Auditoría Técnica

Central Termoeléctrica Punta Catalina

Auditoría Técnica - Entregable no. 1

Informe SL-016716
Final
19 mayo 2022
Project A14529.001

Figura 3-6 — Plano de los Pilotes del Muelle - SA Protección Catódica

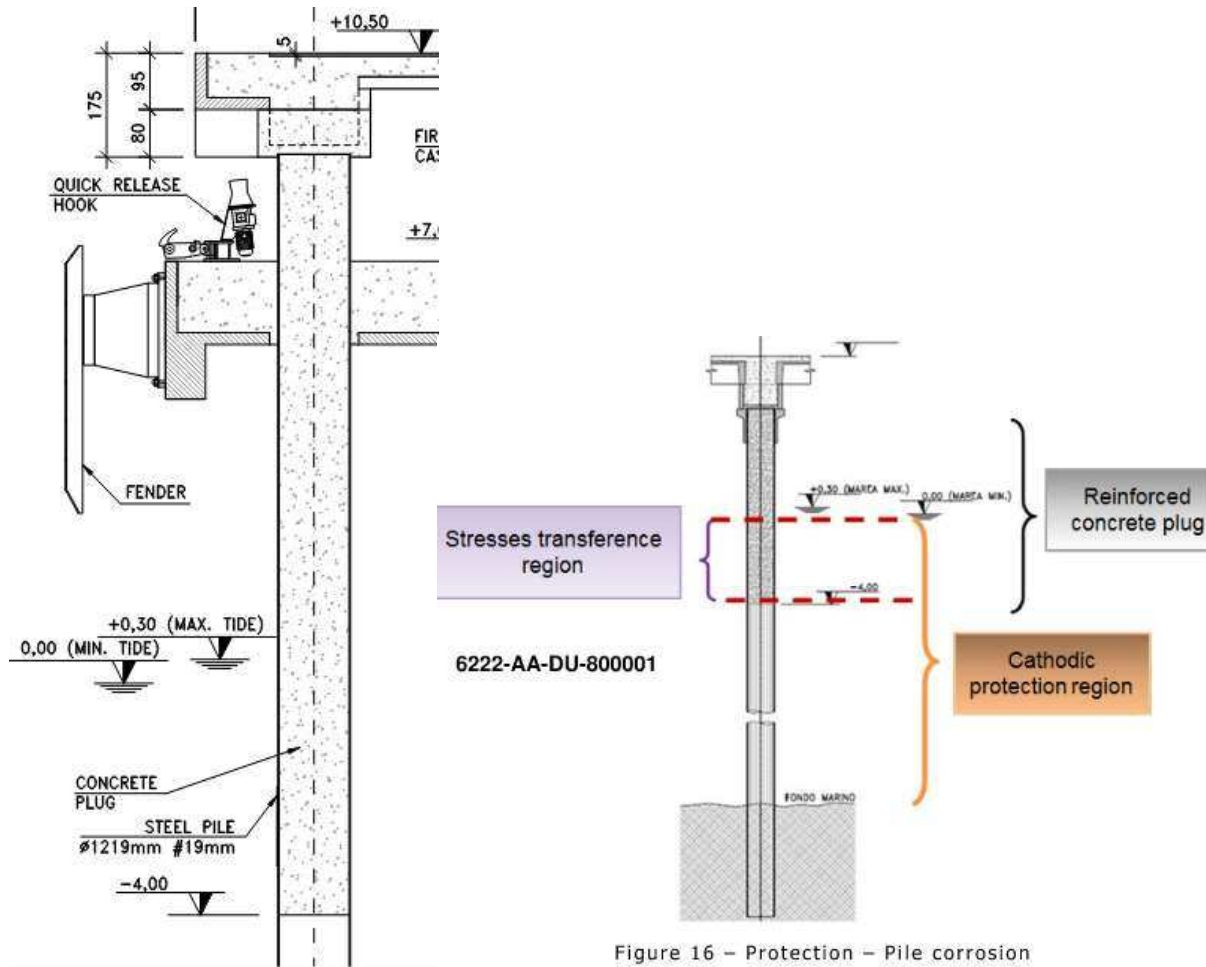
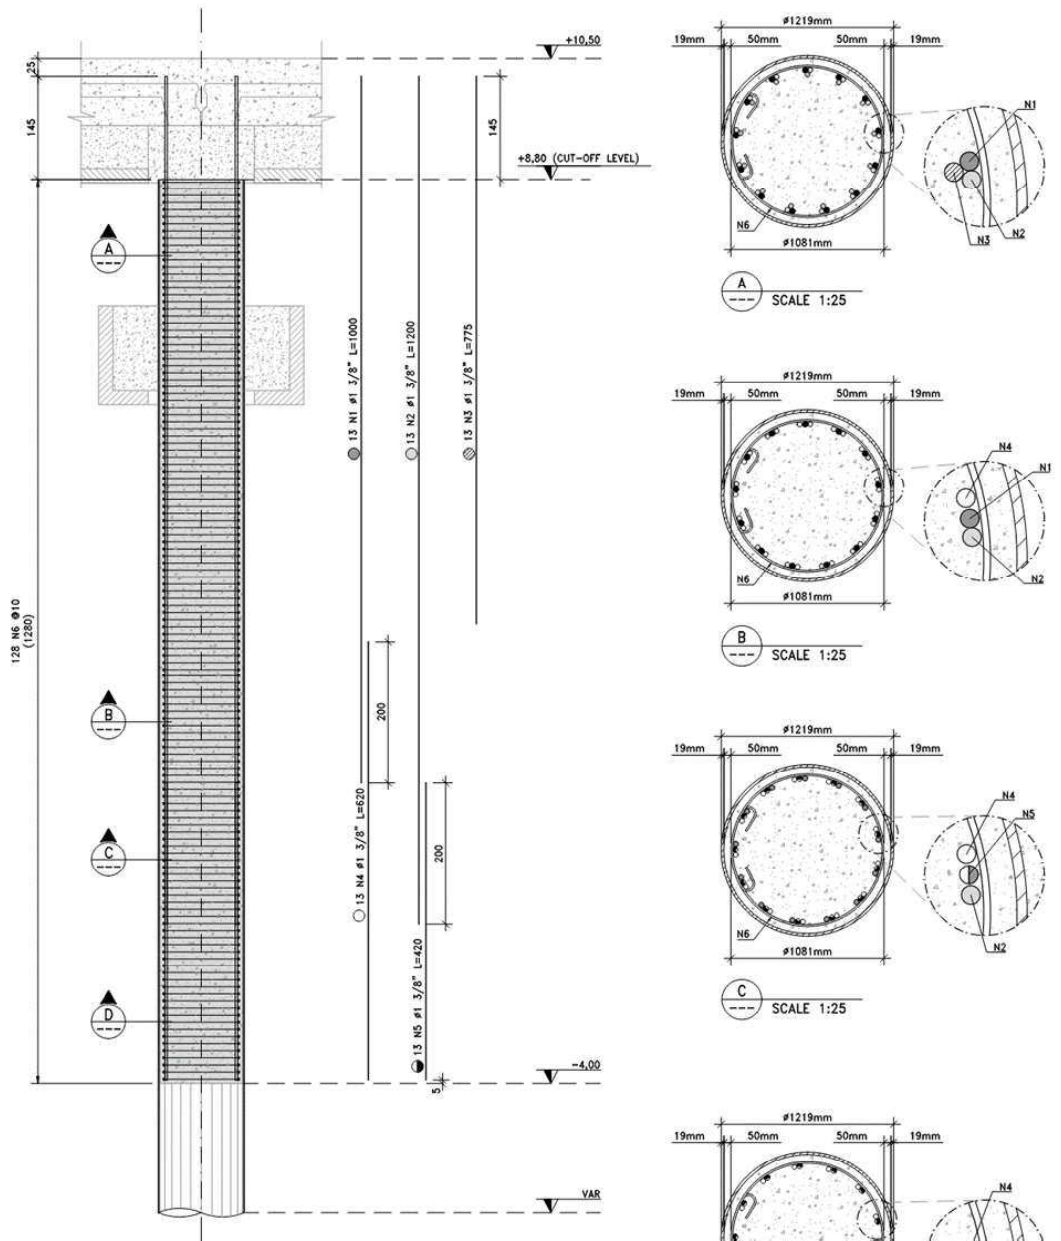
En el plano 6222-AA-DU-800028 Edición 04 "Para construcción" se observa que se vierte un tapón de hormigón en el vacío dentro de cada pilote desde la parte superior del pilote hasta 4.0 m por debajo del nivel mínimo de la marea. Esto se detalla más en el documento 6222-AA-DU-800001 "Criterios de diseño - Obras marítimas" como se ve en la Figura 3-6:

Figura 3-15 — Ilustración de la Curva del Ventilador FD para MCR y Servicios del Bloque de Prueba

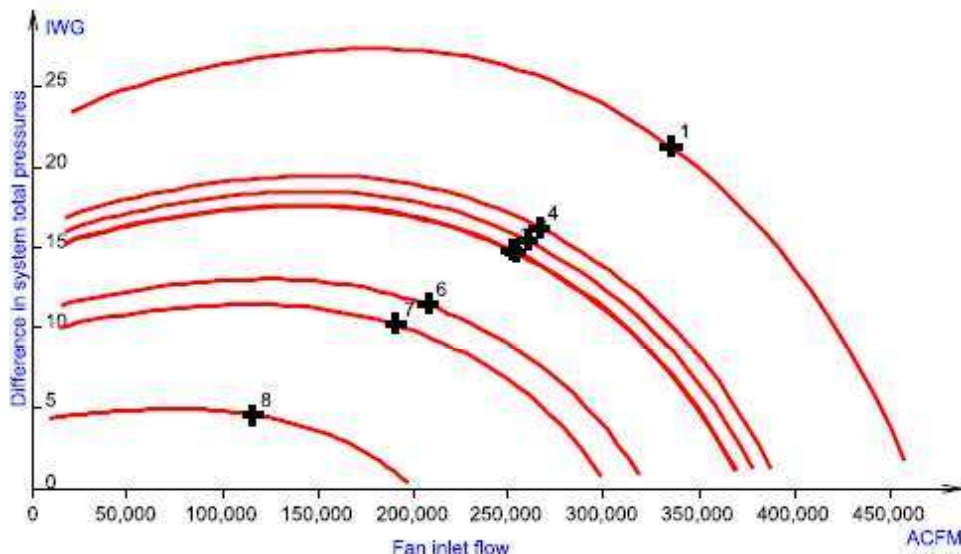
- El contrato exige que los ventiladores PA, FD e ID proporcionen un rango de operación "seguro" del 20% al 110% de la capacidad de diseño. Sargent & Lundy considera que el término "capacidad de diseño" es ambiguo. Los ventiladores centrífugos no suelen tener ninguna capacidad más allá del valor nominal del bloque de prueba, que suele asociarse al funcionamiento de un ventilador a su velocidad máxima o con las aletas/amortiguadores muy abiertos. Por lo tanto, interpretamos que la capacidad de diseño se refiere a la operación a MCR sin margen de bloque de prueba. Todos los ventiladores superan el criterio del 110% en relación con las funciones MCR citadas. Esto se ilustra claramente en el gráfico de capacidad de los ventiladores FD de la Figura 3-15, en el que el servicio BMCR está dado por el punto 4 y el servicio de bloque de prueba por el punto 1.

Figura 3-16 — Curvas de Potencia del Ventilador ID

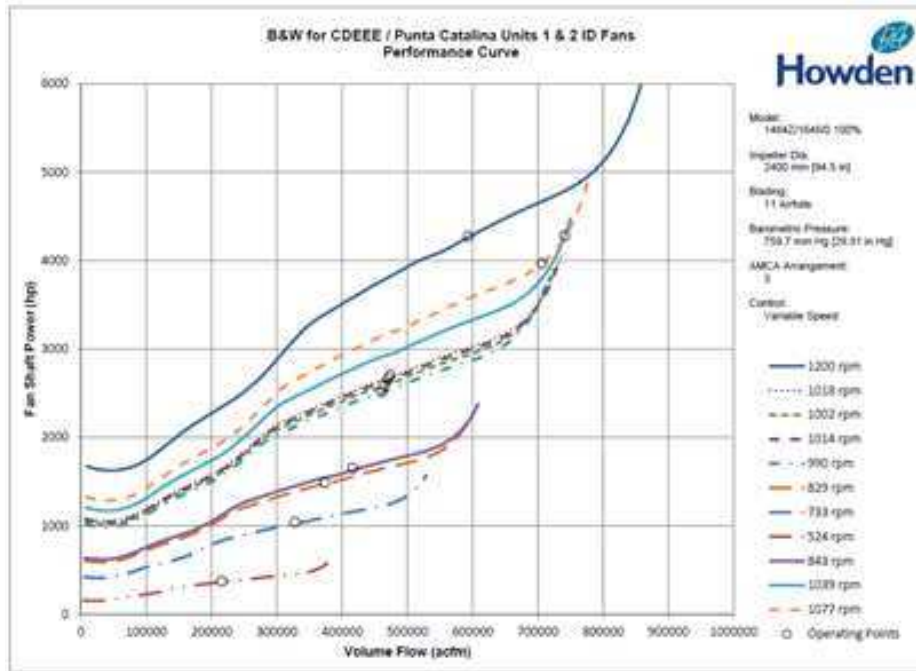
- La especificación EPC exige una característica de potencia sin sobrecarga. Sólo los ventiladores FD cumplen este requisito. Tanto los ventiladores PA como los ID presentan curvas de demanda de potencia crecientes. La Figura 3-16 muestra las curvas características de potencia de los ventiladores ID. Los motores de los ventiladores ID tienen una potencia nominal de 4500 hp cada uno. La demanda de potencia del eje se aproxima, pero no supera los 4500 hp en el bloque de prueba y durante el funcionamiento de un solo ventilador ID a carga parcial. Por lo tanto, cuando funciona en estado estacionario dentro de los parámetros de diseño del sistema de gases de combustión, el diseño es aceptable. Sin embargo, esto puede no ser cierto durante la operación fuera de diseño o en eventos transitorios y podría dar lugar a un límite de carga o a una desconexión del ventilador. Este problema puede haber contribuido a la desconexión de la caldera que se produjo el 16 de mayo de 2019. Después de que el primer ventilador ID se disparara debido a la alta vibración, el segundo ventilador ID se disparó debido a la sobrecarga de corriente. La solución podría implicar la instalación de motores más grandes.

Figura 3-17 — Curvas de Potencia de Ventiladores PA

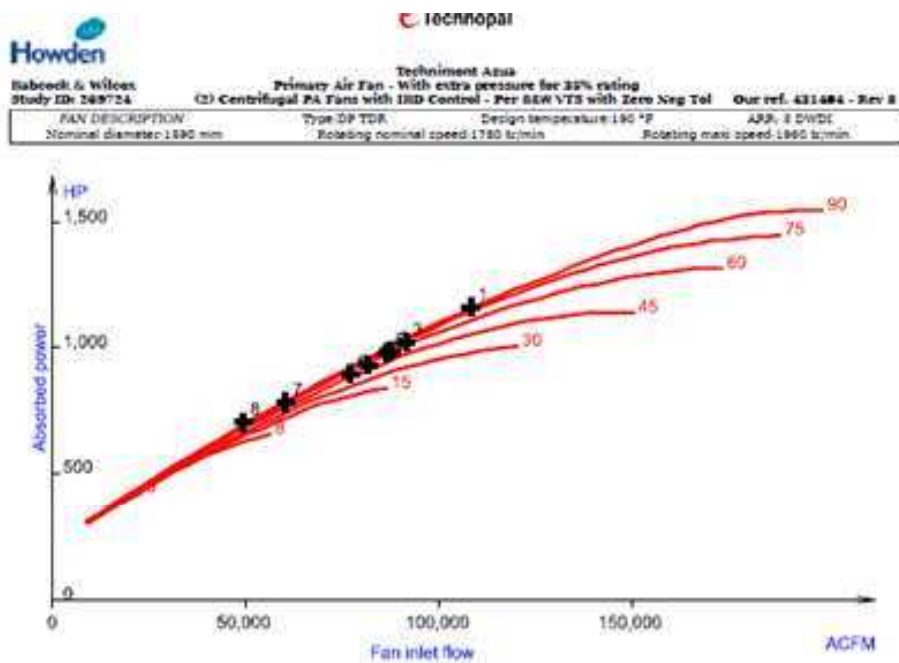
- La Figura 3-17 presenta las curvas características de potencia del ventilador PA. Técnicamente, la característica de potencia es de no sobrecarga en ciertas posiciones de la compuerta, pero no en todas. Sin embargo, el verdadero problema es que la demanda de potencia sigue aumentando significativamente a la derecha de cada punto de trabajo. Los motores de los ventiladores PA tienen una potencia nominal de 1300 hp cada uno, en comparación con la demanda de potencia máxima teórica en el punto de funcionamiento, que supera los 1500 hp. Como referencia, la demanda del bloque de pruebas es de 1166 hp/ventilador. Dado que la demanda de los ventiladores de PA se basa en gran medida en el flujo de aire controlado a los molinos, y dado que los calentadores de aire se proveen con un sistema de control de fugas automatizado y de doble sellado, es poco probable que la demanda de los ventiladores de PA aumente drásticamente con el tiempo. Sin embargo, el disparo del ventilador PA sobrecargado que ocurrió el 28 de marzo de 2019 debe ser revisado para entender su causa. La solución podría consistir en la instalación de motores más grandes si parece que los motores tienen una dimensión menor que la adecuada.

Figura 3-22 — Tabla de temperaturas en frío

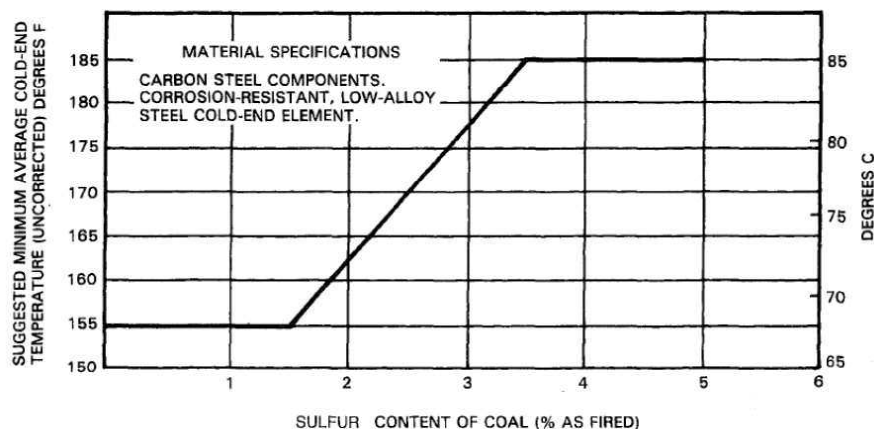
- La especificación requiere que el SCAH alcance una ACET de 155°F (CCET de 310°F) a una carga mínima y una temperatura mínima de ambiente. La figura siguiente muestra una relación comúnmente referenciada entre la ACET mínima sugerida y el contenido de azufre. Como se muestra en la Figura 3-22, una ACET de 155°F es apropiada para el carbón con un contenido de azufre de hasta 1.5%. Para el carbón con alto contenido de azufre, la ACET recomendada aumenta a 185°F. Dado que el rango de contenido de azufre en los carbones potencialmente quemados en Punta Catalina varía entre 0.4% y 3.7%, el SCAH debe ser capaz de generar hasta 185°F de ACET.

Dado que Howden citó el rendimiento de la temperatura final fría en términos de CCET, el valor de ACET en la especificación del EPC debe duplicarse para compararlo con la cotización del rendimiento del

Figura 3-24 — Vista Lateral y de Elevación del SCAH

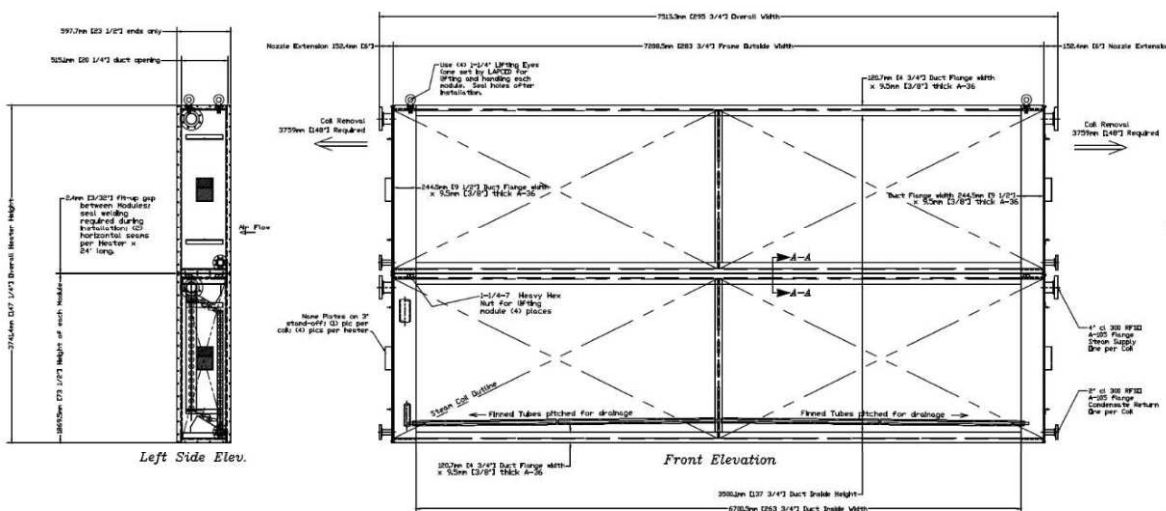
- El contrato exige que los tubos se coloquen en posición vertical para evitar la congelación del condensado. En realidad, los tubos están orientados horizontalmente dentro de los módulos. La Figura 3-24 muestra el arreglo del SCAH. Sin embargo, esto es irrelevante, ya que la temperatura ambiente mínima es superior a 32°F y la congelación no es una preocupación. A título informativo, los serpentines están dispuestos con la conexión de vapor en la parte superior del haz y la salida de condensado en la parte inferior. Además, los tubos están inclinados para un drenaje adecuado. Esto es aceptable.

Figura 3-30 — Curva Característica de la CWP

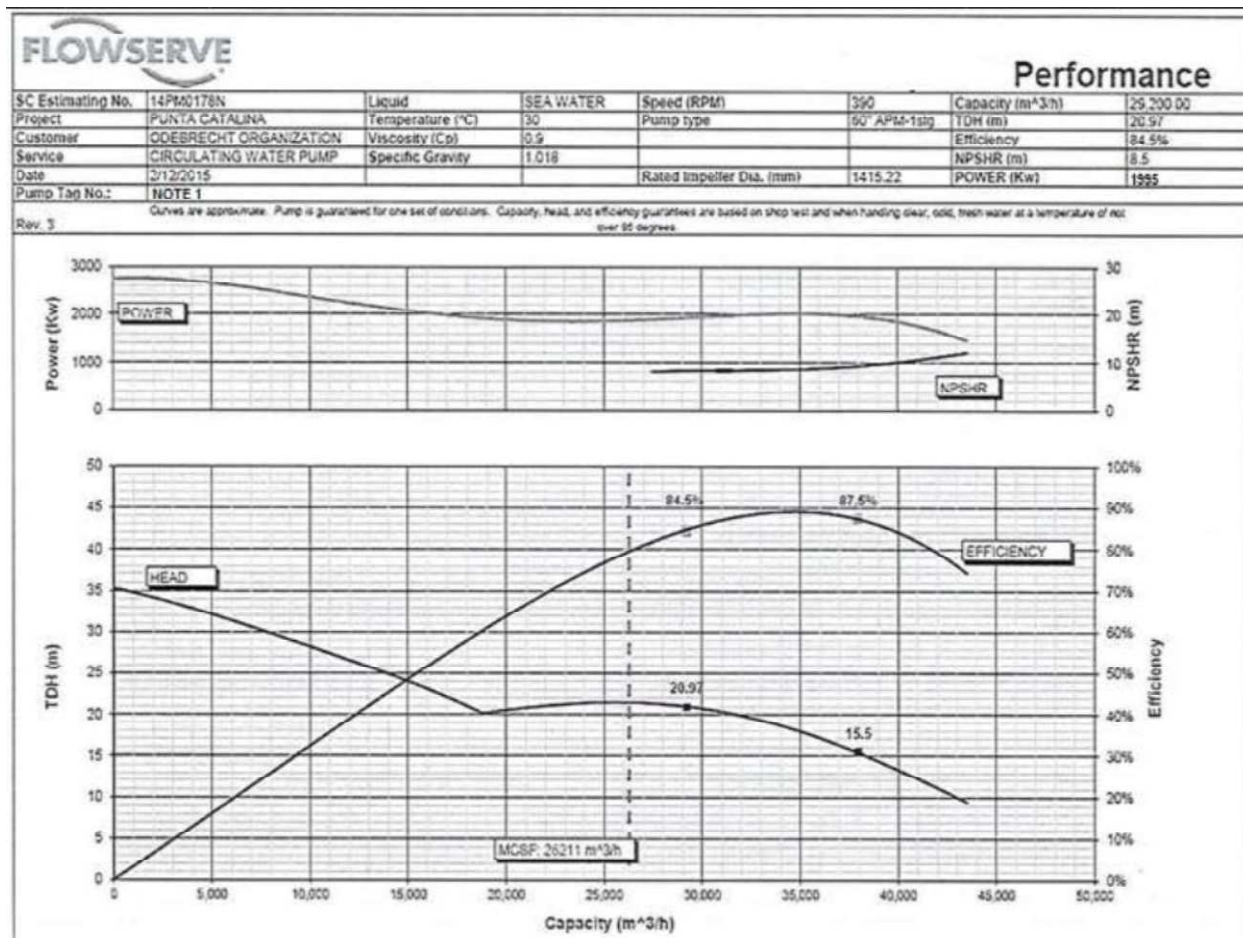
La curva característica de CWP “no está continuamente aumentando” hasta el cierre de la bomba (i.e., flujo = 0) y en cambio, hay un punto máximo en la mitad del rango del funcionamiento de la bomba, que normalmente se considera inaceptable para la selección de la bomba. Además, se descubrió que la CWP ha estado operando con la “válvula de descarga medio cerrada” para mantener el condensador lleno de agua y proveer suficiente contrapresión para alimentar el Sistema de compensación de desalinización. El estrangulamiento continuo de la válvula de descarga de la CWP (tipo mariposa), con una razón de flujo enorme, no debería formar parte de la base de diseño, ya que probablemente sería uno de los factores que contribuirían a la rotura de una válvula y/o a daños en las tuberías aguas abajo a largo plazo.

Figura 3-43 — Transmisor de Presión Diferencial del Molino con Drenado en el Suelo

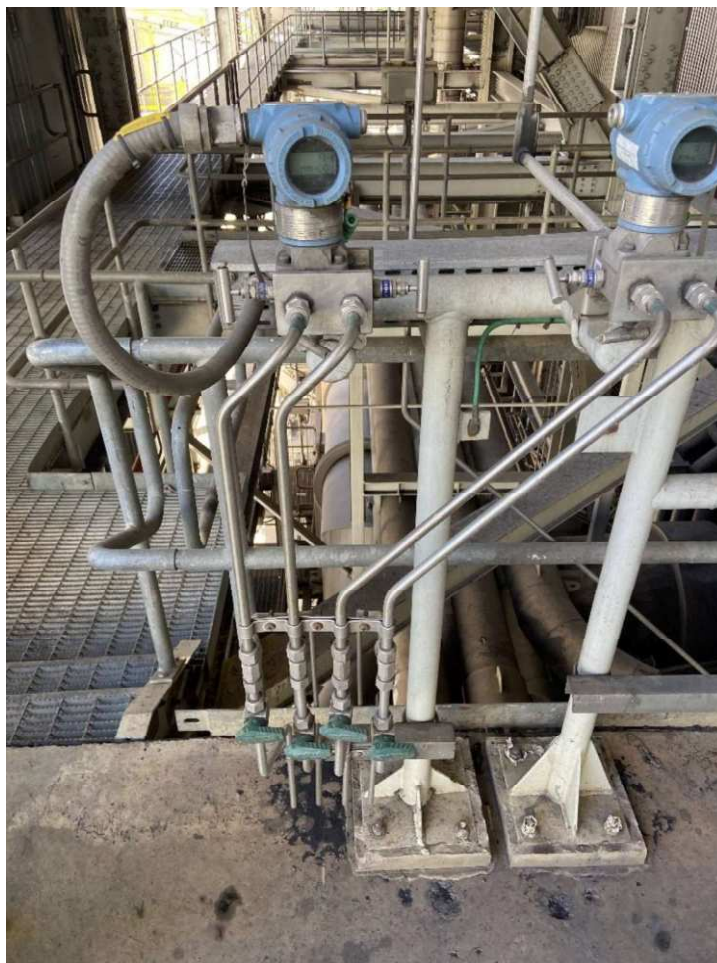
Otro problema de instalación identificado por S&L es que alguna instrumentación fue instalada sin tubos de drenaje, o los tubos de drenaje no fueron dirigidos a un lugar seguro. Esto no afecta necesariamente el rendimiento de los instrumentos; sin embargo, es considerado una mala práctica y puede resultar en la acumulación de condensado y peligro de resbalones. Es típico que los tubos de drenaje sean dirigidos a un lugar seguro.

Figura 3-44 — Fugas en Tubería de Instrumento de Muestra del Tambor

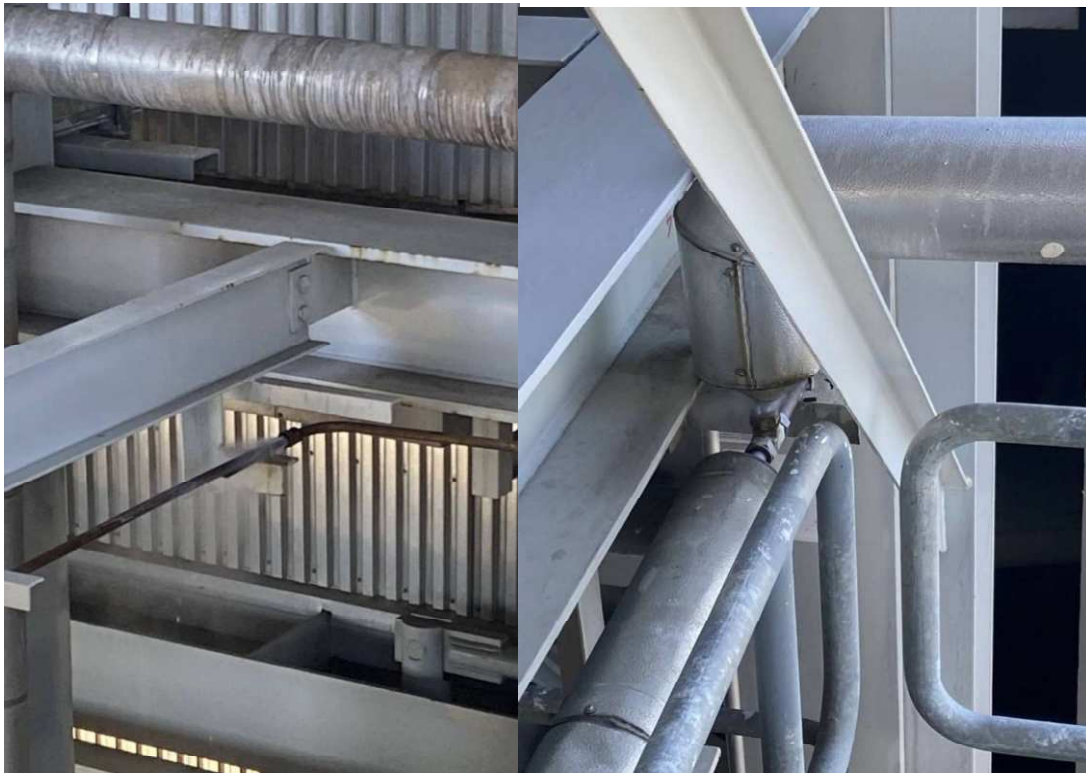
Se observó que algunas líneas de muestreo de los instrumentos, y las tuberías tenían fugas. Esto es problemático ya que puede causar que los instrumentos obtengan lecturas que no reflejen de manera apropiada los procesos que se tratan de medir. Muchas de estas fugas ocurren en las válvulas, lo que lleva a S&L a creer que los asientos de las válvulas podrían haberse dañado debido a las malas prácticas de instalación.

Figura 3-3 — Corrosión de las compuertas debido a un almacenamiento inadecuado

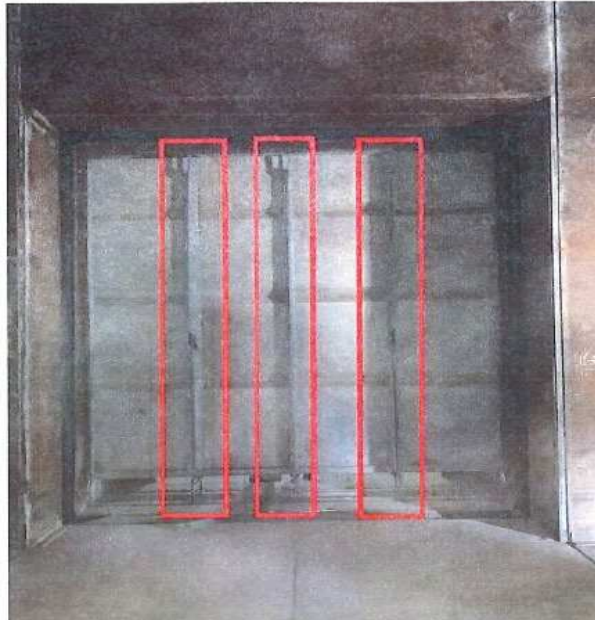
- Informe 3814-LZ-MM-000557: Se identificaron compuertas con fuertes efectos de corrosión que estaban afectando su funcionamiento. Se le pidió al Consorcio limpiar, repintar y confirmar el correcto funcionamiento, pero la finalización de estas actividades no fue confirmada en este ni en informes posteriores. (Ver Figura 3-4)

The Reinforcement Steel angles presents oxidation due to its bad storage (water accumulation) and need to be repaired, painted as well, on both guillotine dampers.

Figura 3-10 — Desajustes en los tubos de carbón

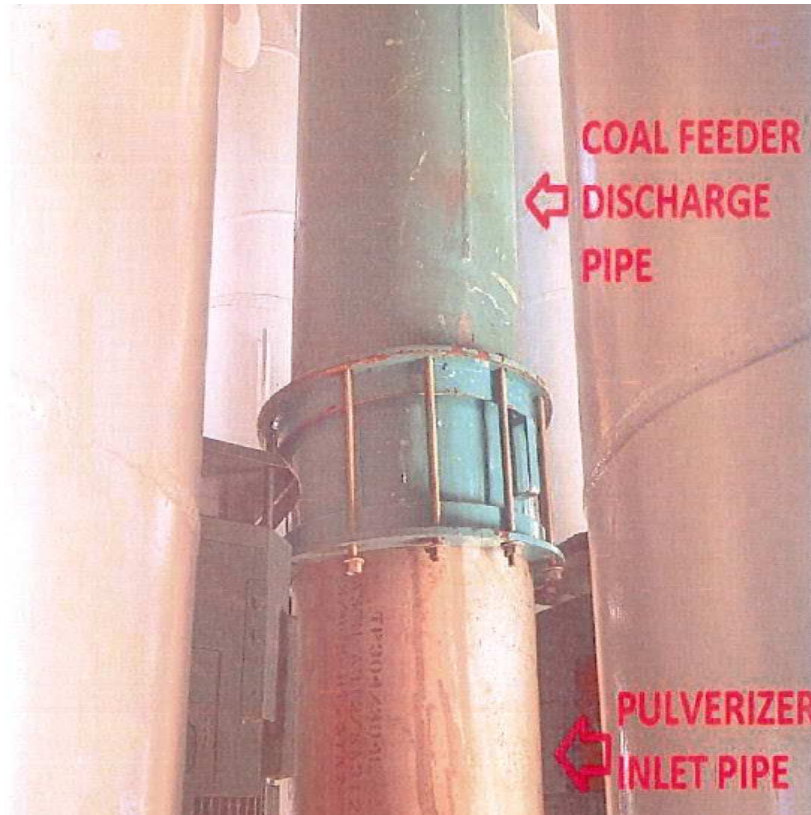
- Informe 3814-LZ-MM-000592 Los inspectores de control de calidad identificaron tuberías de alimentación de carbón que no estaban correctamente alineadas, lo que provocaría acoplamientos estresados y una posible fuga de polvo de carbón combustible. (Ver la Figura 3-15.) No se ha confirmado que el EPC haya reparado o instruido al personal que realiza otras instalaciones sobre la necesidad de asegurarse de que las secciones de tuberías están tensando los acoplamientos.
